Oggetto n. 1225

Intesa sulle modifiche cartografiche al piano territoriale paesistico regionale presentate dalla Provincia di Piacenza con la variante specifica al proprio piano territoriale di coordinamento. (Proposta della Giunta regionale in data 7 settembre 2016, n. 1276). (*Prot. DOC/2016/0000659 del 27/10/2016*)

**PROPOSTA DI VARIANTE CARTOGRAFICA AL
PIANO TERRITORIALE PAESISTICO REGIONALE**

Schede delle varianti

**MODIFICA C_14 RETICOLO MINORE_Canale del
Mulino 1**

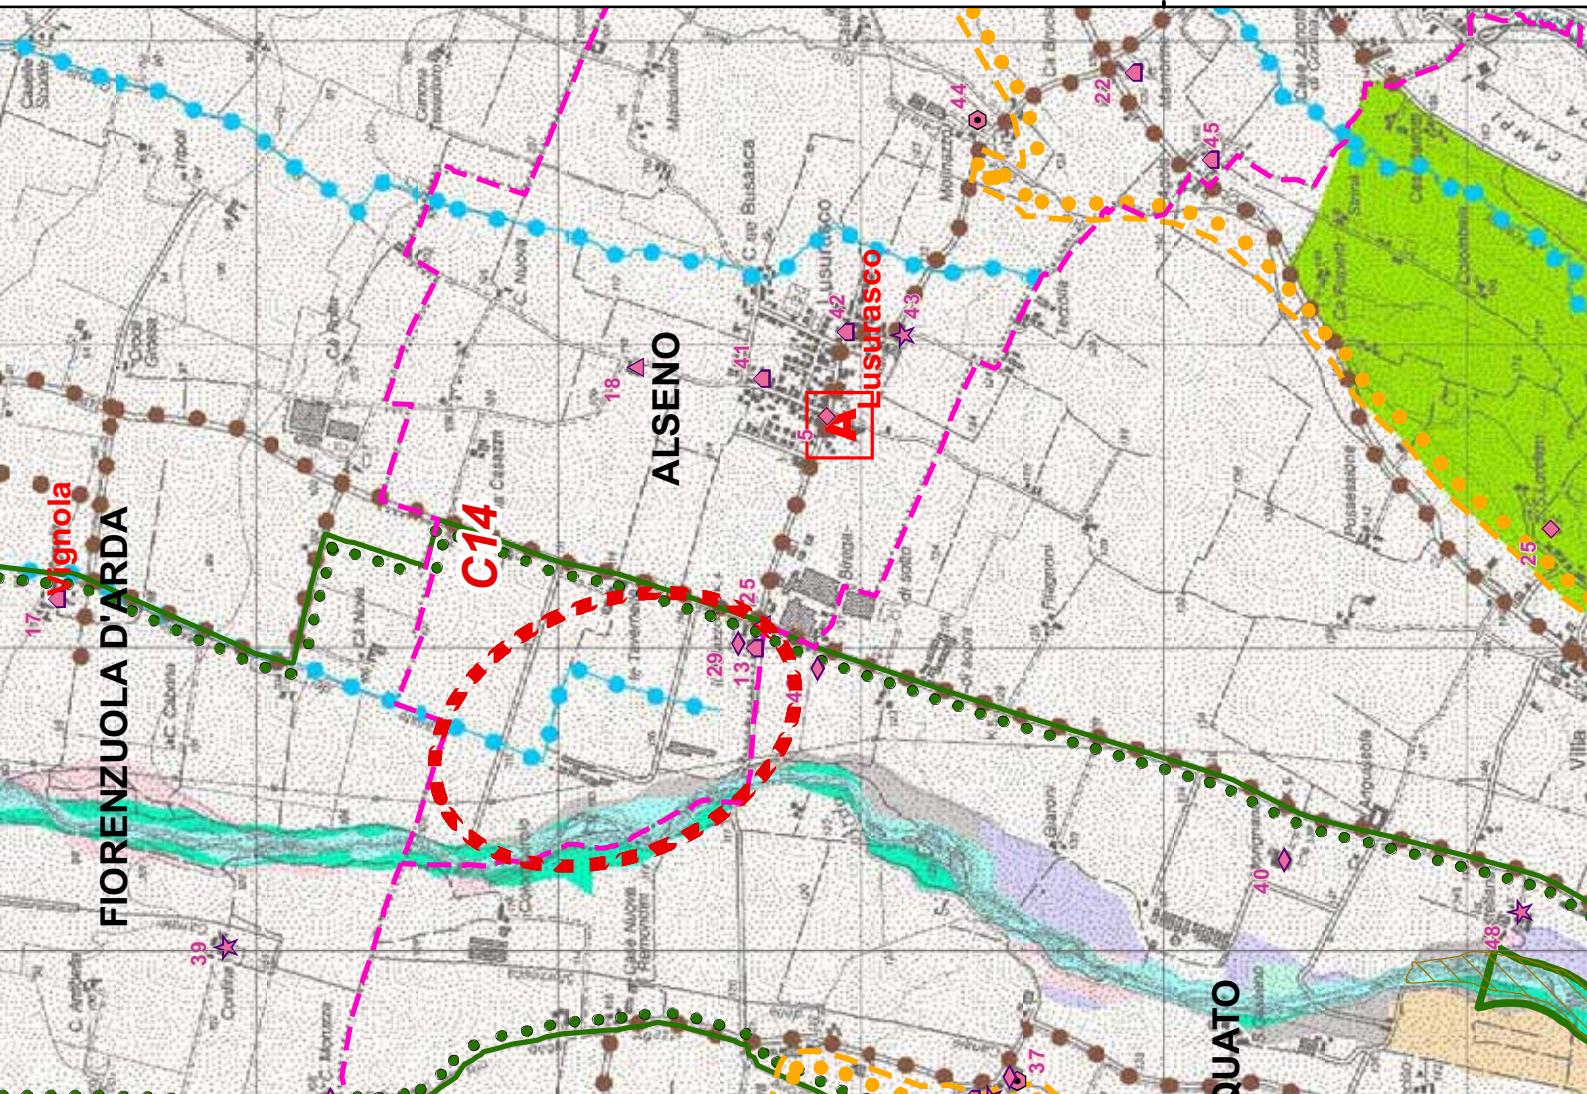
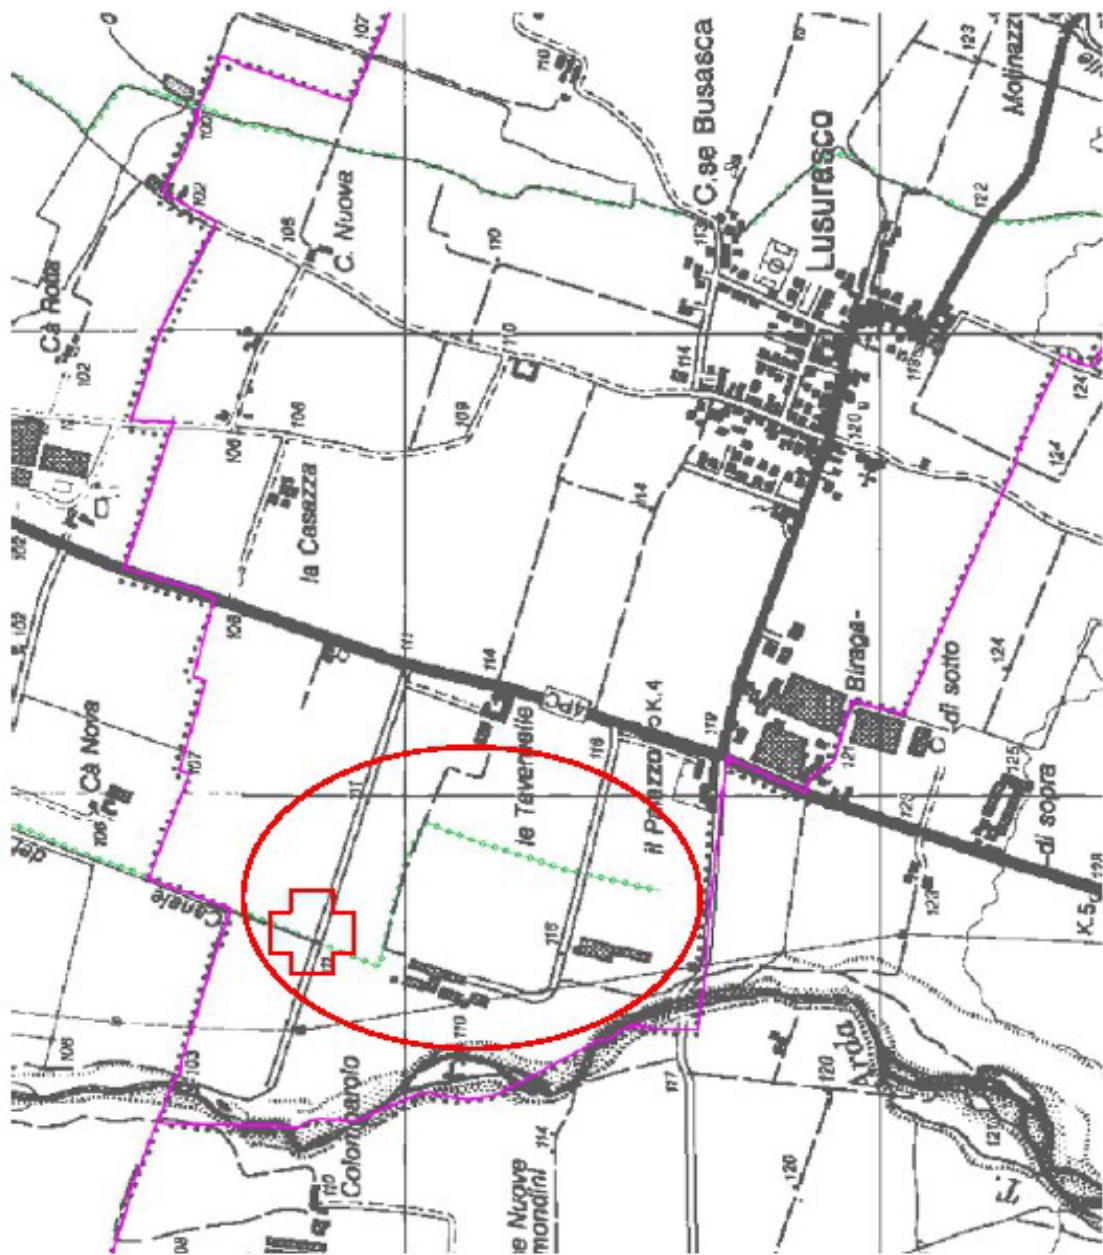
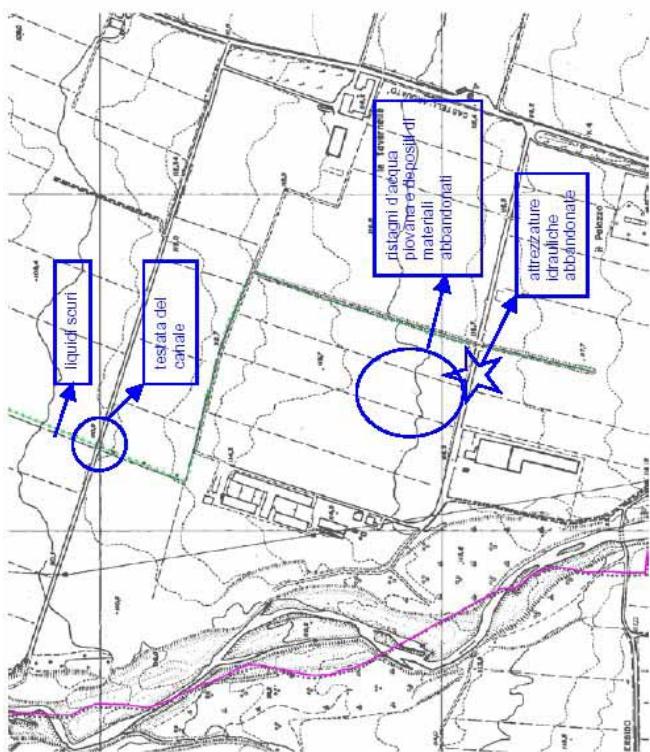
L'area in cui si situa il canale è delimitata dal corso del torrente Arda e dal tracciato del percorso consolidato della SP4. Il canale del mulino è considerato come fascia di integrazione dell'ambito fluviale e rientra nella vasta area oltre le sponde del torrente Arda ove sono previsti progetti di tutela, recupero e valorizzazione del corso d'acqua. Il tratto di canale in oggetto è abbandonato e risulta da anni fisicamente scomparso, il suo tracciato perde definizione e risulta sempre meno inciso nel terreno fino a divenire un semplice confine tra proprietà agricole. Una delle proprietà risulta tra l'altro trascurata e caratterizzata da elementi di degrado, probabilmente dovuti alle attività di stoccaggio operate dagli insediamenti produttivi limitrofi. L'analisi paesaggistica e lo stato reale dei luoghi rivelano una difficoltà nell'individuazione di elementi di carattere naturale, seminaturale e antropico direttamente connessi al sistema fluviale; si riscontra infatti una frammentazione nell'uso del territorio con lembi di insediamenti produttivi, di suoli rimaneggiati o artefatti e piccole aree estrattive, immerse in un territorio agricolo destinato alla pratica seminativa irrigua. Si ritiene pertanto che l'attuale assetto paesaggistico sia compatibile con l'eliminazione della tutela.

Il tratto verde indica il tracciato della fascia di integrazione dell'ambito fluviale come individuato nel PTCP.
